Productbeschrijving behorende bij menukaart 'Decode'

Productblad code	MENU-014 MLK V1
Productomschrijving	Leveren van de junctionbox
Datum opmaak	29-10-2019
Versienummer	V1.0

Het leveren van junctionbox tbv de deballastpomp.

Informatie junctionbox vervangingsdelen en wartels

Schema nieuwe pomp

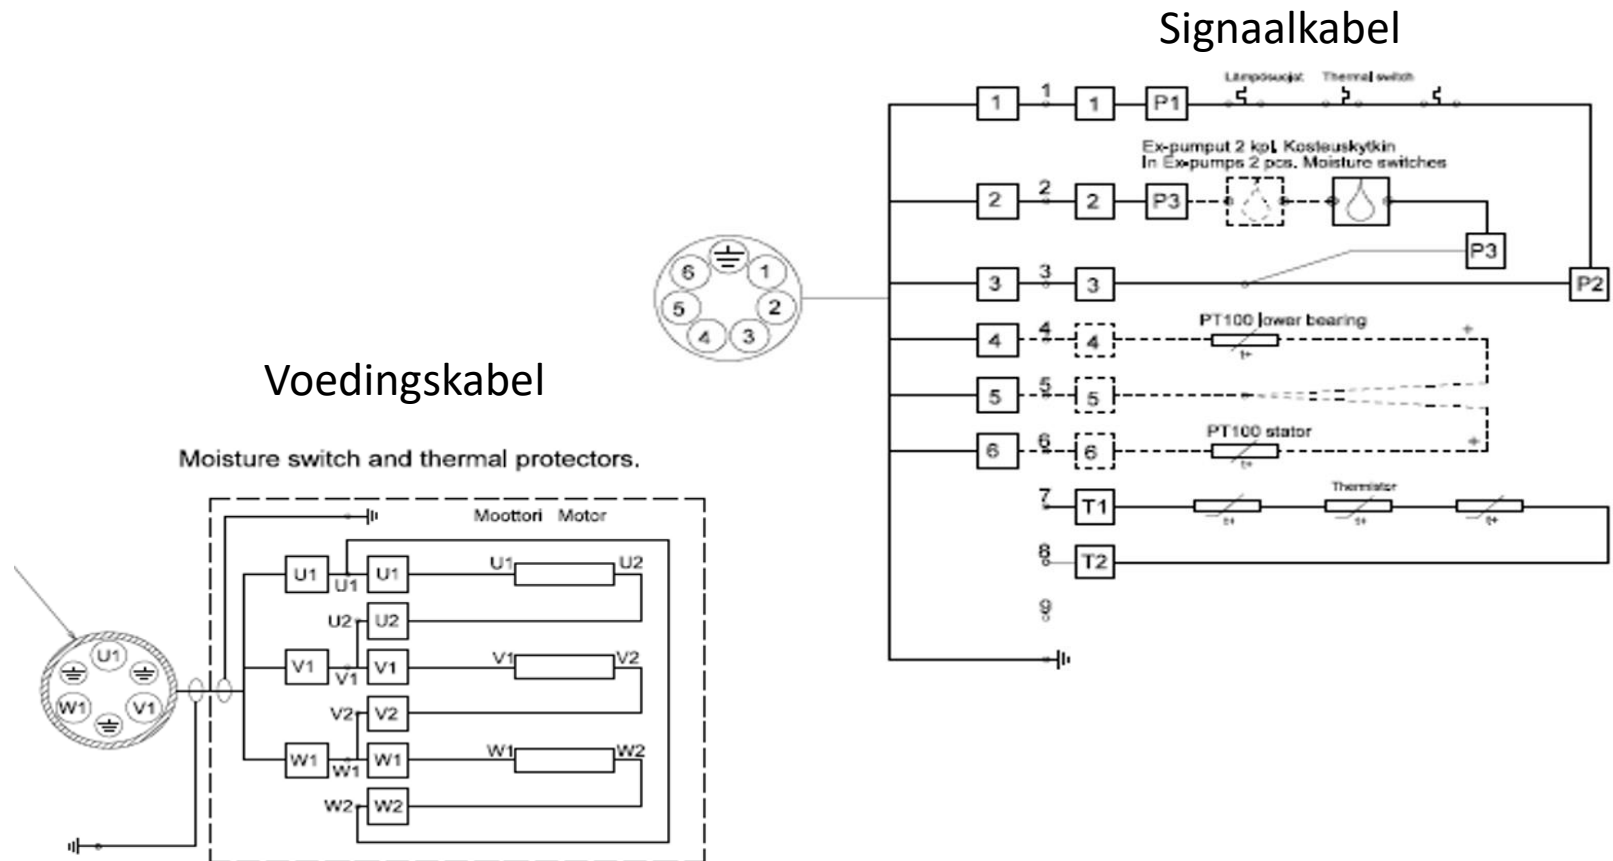
Wijziging: De klixons en de moisture switch hebben nu elk hun eigen ader . Bij oude pomp stoned deze in serie met 1 ader . In junctionbox in serie aansluiten !

Signal cable:

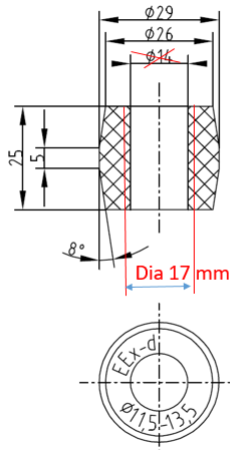
Modify rubber seal to fit wit 7 x 1,5 mm² cable.

Please order kit
96842636 for bushing

Order : 96066553 for
bushing and then modify
inner diameter to 17 mm
